JRR-3 安全保護系のケーブル分離について

令和 2 年 7 月 21 日
 日本原子力研究開発機構
 原子力科学研究所

【R2.7.13 審査会合コメント】

図1 安全保護系ケーブル敷設概略図(その1)

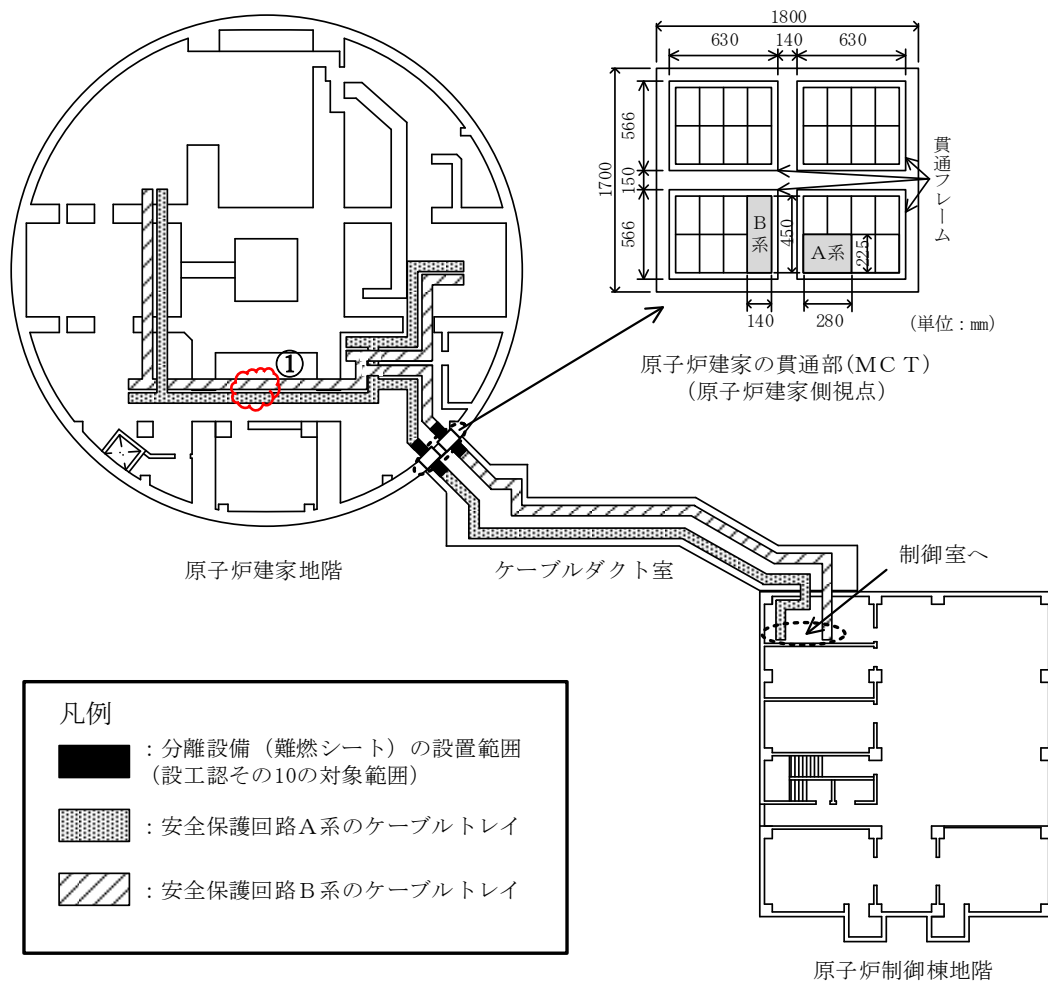
安全保護系のケーブル分離に関し、現状、どのような基準に基づき、どのように分離されているのか具体的に示すこと。

JRR-3 の安全保護系のケーブルは、設置時において IEEE384 を参考とした物理的分離を考慮した設計を行っており、異なる系統のケーブルをそれぞれ別の鋼材製のケーブルダクト、蓋付きケーブルトレイ又は電線管に収納し敷設している。以下に具体的な分離の方法を、図 1 及び図 2 にケーブル敷設概略図を示す。

- ・異系統の開放型トレイが水平に敷設された場合は、それらの間は 1000mm 以上の空隙を設ける。(a)
- ・異系統の蓋付きトレイが水平に敷設された場合は、それらの間は 25mm 以上の空隙を設ける。(b)

- ・異系統のトレイが積み重なっている場合は、上方トレイには底板、下方トレイには蓋を設け、さらに 25mm 以上の空隙を設ける。(c)
- ・異系統のトレイが交差している場合は、トレイ両脇にわたって上方トレイには底板を、下方トレイには蓋を設け、さらに 25mm 以上の空隙を設ける。(d)

- ・異系統の密閉式ダクト又は電線管同士が交差、接近した場合の分離距離に限っては特に指定しない。
